SUPERINTENDENCIA DE INDUSTRIA Y COMERCIO	
RAD: 13-281138- -1	FECHA: 2014-03-18 15:34:13
DEP: 2020 DIRECCION DE NUEVAS CREACIONES	EVE: 378 FASE NACIONAL INCLUIDO CAPITULO I
TRA: 11 PCT-PATENTE DE INVENCION CAPITULOS I Y II	FOLIOS: 6
ACT: 519 PRESENTACION

Asunto: Radicación: 13-281138- -1
Trámite: 11
Evento: 378
Actuación: 519
Oficio: 3474
Folios: 6

Patente de Invención	X			Patente de Modelo de Utilidad	
Vía Nacional					
Vía PCT (Fase Nacional)	X	Capítulo I	X	Capítulo II	
No. Solicitud Internacional	PCT/IB2009/054812				
Fecha de Presentación Internacional	29/10/2009

Título de la solicitud: “Elemento compuesto que comprende un conjunto de elementos en forma de panel” (modificado Fl. 11, de solicitud 11-073164-00010-0000).

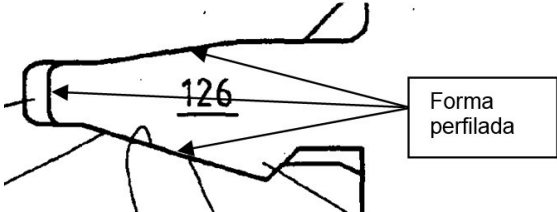
El documento D1² divulga un mueble para el hogar, que está formado por paneles con uniones de ranura de cierre automático. (Figs. 1 a 7)

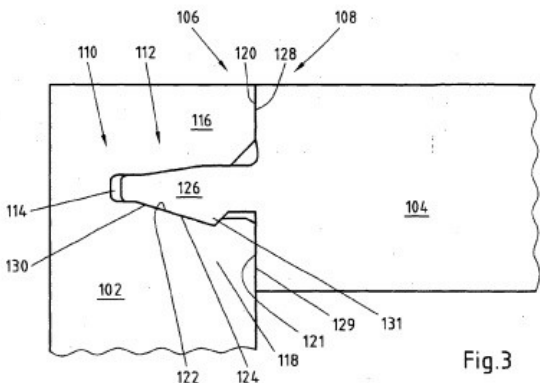
La reivindicación 1 consiste en “Un elemento compuesto, el cual está al menos parcialmente compuesto de un conjunto de elementos en forma de panel (58-59-60-61) los cuales rodean completamente un espacio, caracterizado porque los elementos en forma de panel (58-9-60-61) están acoplados entre sí completamente alrededor de este espacio a través de medios de acoplamiento (6-7)...” (Ver página 96 del radicado N° 13-281138-00000-0000).

Características esenciales	D1
Un elemento compuesto	Un elemento compuesto (Fig. 4)
Compuesto de un conjunto de elementos en forma de panel (58-59-60-61) los cuales rodean completamente un espacio	Compuesto de un conjunto de elementos en forma de panel (102-104) los cuales rodean completamente un espacio (Fig. 4)
Los elementos en forma de panel (58-9-60-61) están acoplados entre sí completamente alrededor de este espacio a través de medios de acoplamiento (6-7) en la forma de partes perfiladas (8-9) integradas en los bordes de los elementos en forma de panel	Los elementos en forma de panel (102-104) están acoplados entre sí completamente alrededor de este espacio a través de medios de acoplamiento (126) en la forma de partes perfiladas (8-9)  integradas en los bordes de los elementos en forma de panel (102-104)
Dichas partes perfiladas permiten que todos estos elementos en forma de panel (58-59-60-61) se puedan unir entre sí lateralmente	Dichas partes perfiladas permiten que todos estos elementos en forma de panel (102-104) se puedan unir entre sí lateralmente (Figs. 3 y 4)

Dicho espacio está rodeado por cuatro elementos en forma de panel (58-59-60-61), dichos paneles están unidos uno a otro en forma lateral a través de dichos medios de acoplamiento (6-7) y de esta manera forman un elemento con cuatro esquinas	Dicho espacio está rodeado por cuatro elementos en forma de panel (102-104), dichos paneles están unidos uno a otro en forma lateral a través de dichos medios de acoplamiento (126) y de esta manera forman un elemento con cuatro esquinas (Fig. 4)

De acuerdo con la tabla anterior, las características esenciales del elemento compuesto de la reivindicación 1 habían sido divulgadas previamente en el documento D1, por lo tanto, la materia reivindicada no es nueva.
